【改善箇所説明図】

【不具合発生箇所】

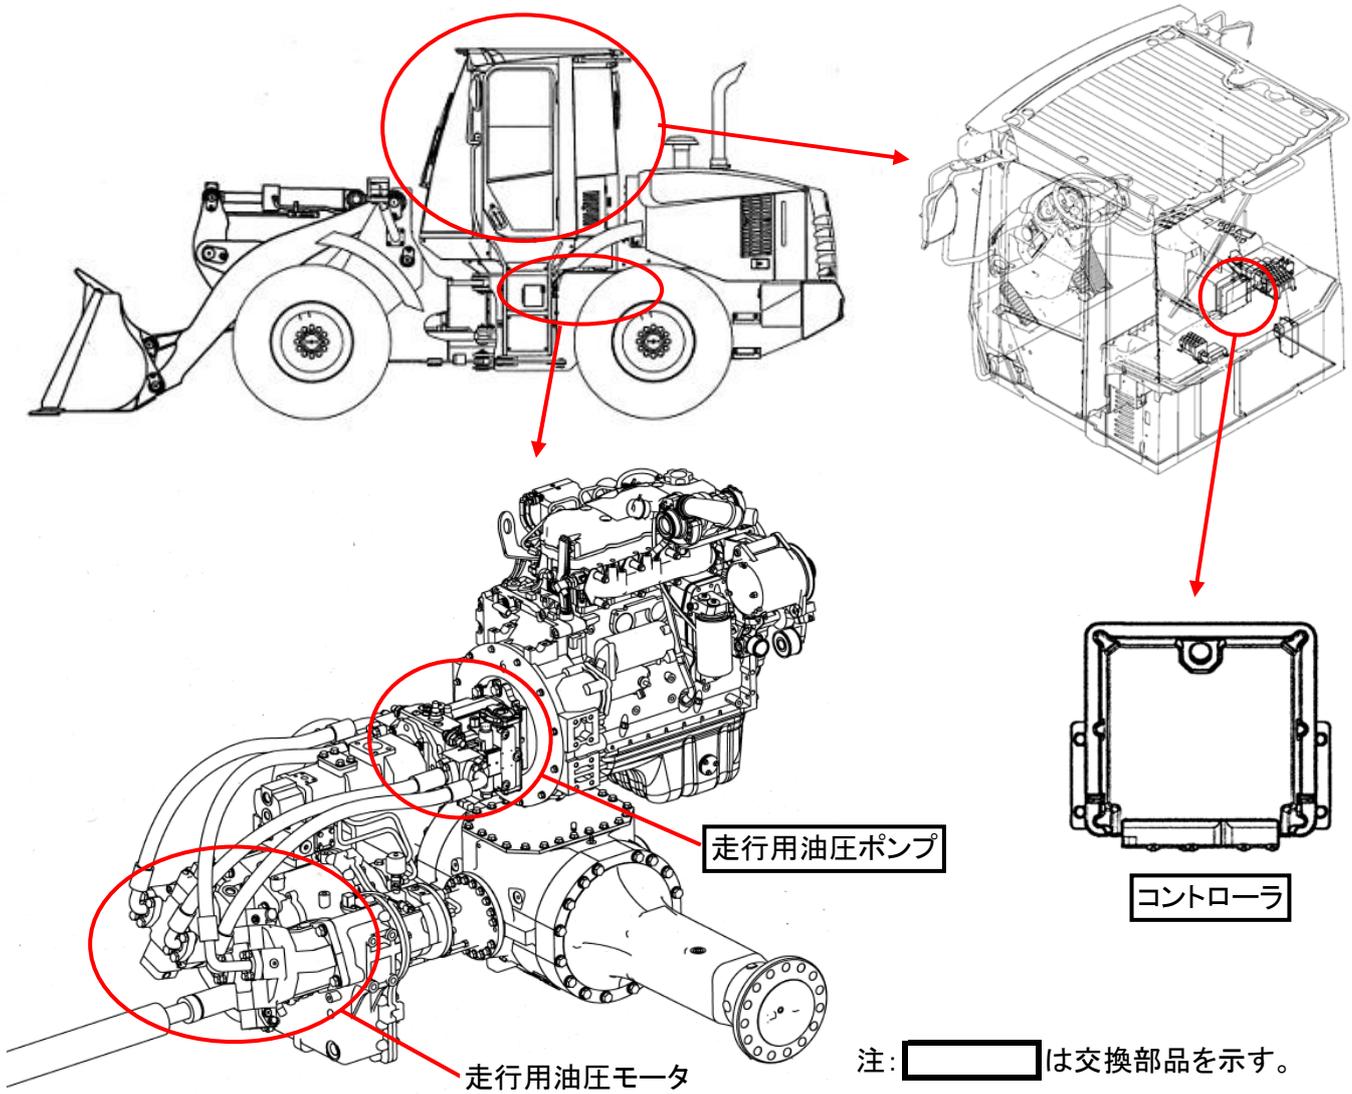
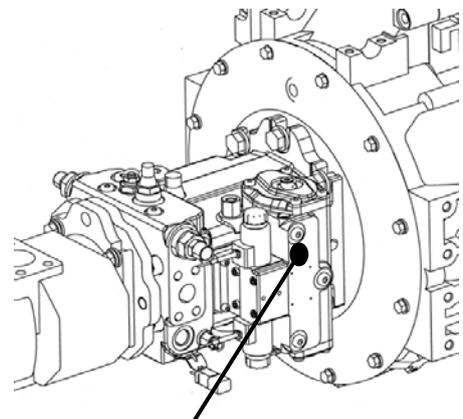
走行用油圧ポンプおよびモーターを制御するコントローラの制御プログラムが不適切なため、急な前後進切り替え操作を行うような走行を繰り返すと、走行用油圧ポンプ内部のベアリングが破損する場合があります、最悪の場合、走行できなくなるおそれがある。

改善措置の内容
全車両、制御プログラムを変更したコントローラに交換し、走行用油圧ポンプを新品に交換する。

識別: 対策完了車については、走行用油圧ポンプ本体に白ペイントでマークを表示する。

作業完了識別用白色ペイント塗布
